(1700-
28.6.61)
Kurt Lässig
Jacquardkartenschneiderei
Frankenberg/la.
Ruf 863

Eilt.
Ranke mit 2899 a bezeichnen

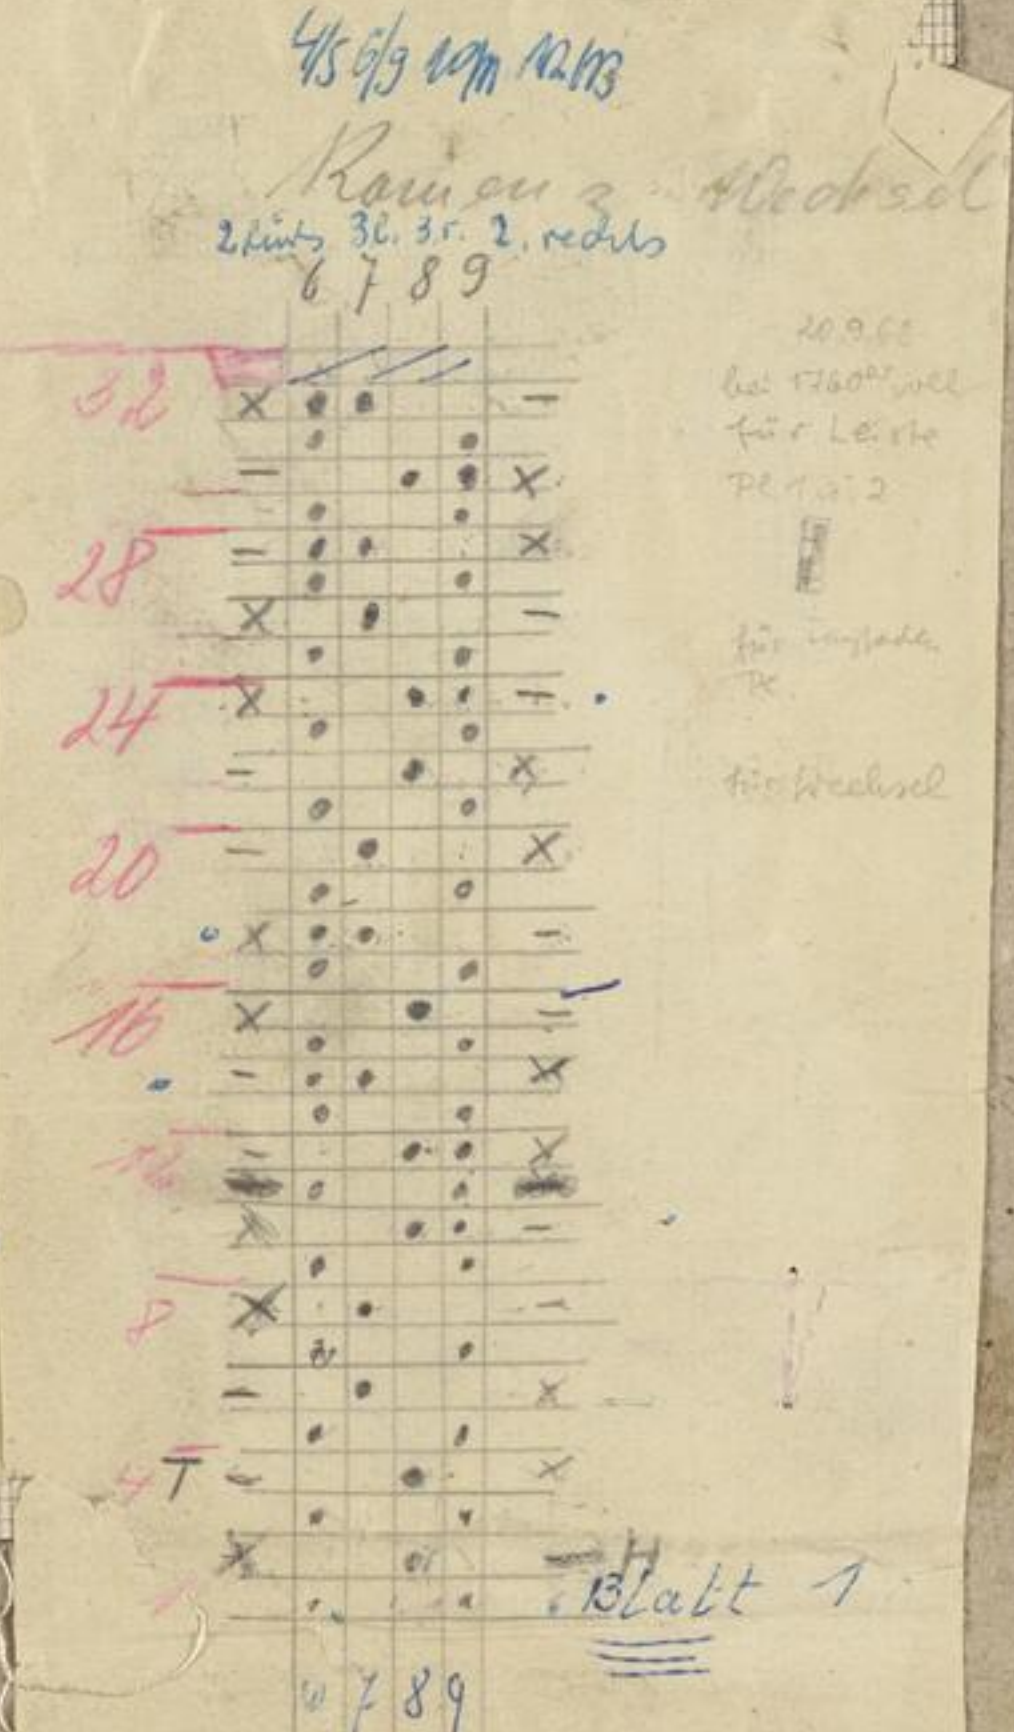
Wenn Waden-
kette helle
Seite sein soll

oben auf
liegt bei weiß
die Kette locker
sehen den mit Bind
blau liegt der
Effekt oben, den
nicht oben liegt
müßte also hell
werden

Reversseite links (P. 8+9) wird bei uns nicht möglich
ist möglich aber die 2. Kettlinie rechts
statt Standard P. 7/8 bei uns
(P. 7/10 rebrunnen)
